Versionshinweis und Änderungsanleitung für AE 38 S2a

Änderung AE 38 S 2 a
Original (PTT+VOX) Automatik auf
nur PTT-Betrieb für ältere Geräte

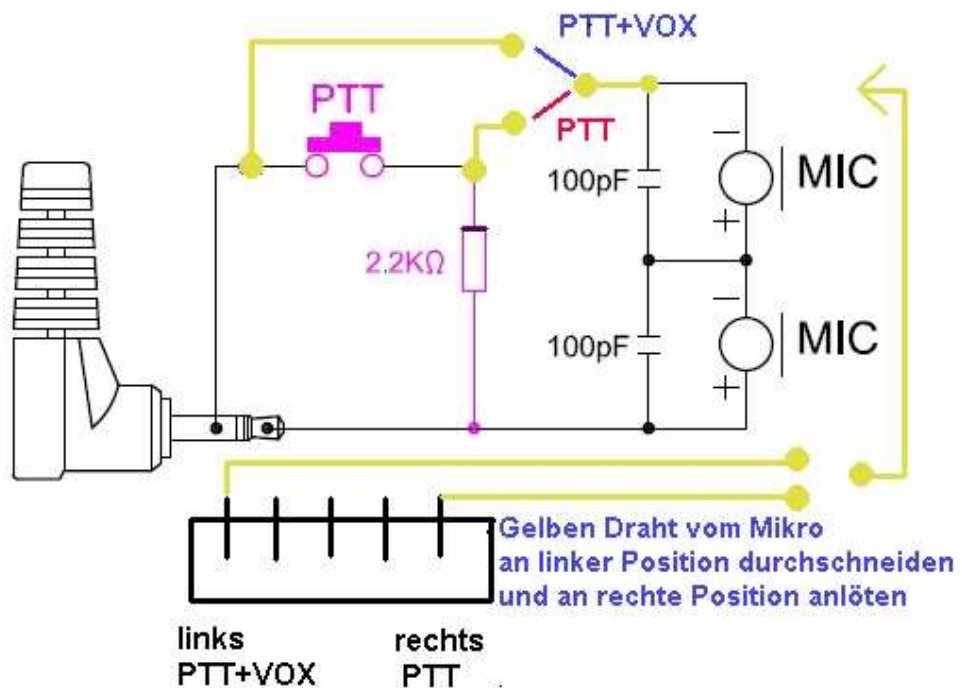
Problem: Die neue Schaltung des AE 39 S 2 a erlaubt **VOX und / oder PTT** Betrieb vom Headset aus ohne Umschalten (Programmierung am Funkgerät entweder auf PTT oder VOX). Nicht alle älteren Funkgeräteschaltungen akzeptieren diese neuere Schaltung.

Es kann sein, dass ältere Funkgerätekonzepte nach dem Einstecken bereits mit „Dauersenden“ reagieren.

Abhilfe: Umbau des Headsets von PTT + VOX auf "Nur PTT" - Betrieb.

Verbindungsbox des AE 38 S2a öffnen. Box so hinlegen, dass das Funkgerätekabel nach unten zeigt. Oben links ist dann der Mikrofonanschluss.

Den gelben Draht vom Headset oben links am Pfostenstecker durchtrennen.

Den durchtrennten gelben Draht nun ganz rechts am Pfostenstecker anlöten

Nun arbeitet nur noch die PTT Taste und das AE 38 S2a arbeitet auch mit älteren Funkgeräteschaltungen und mit fast allen Fremdfabrikaten.
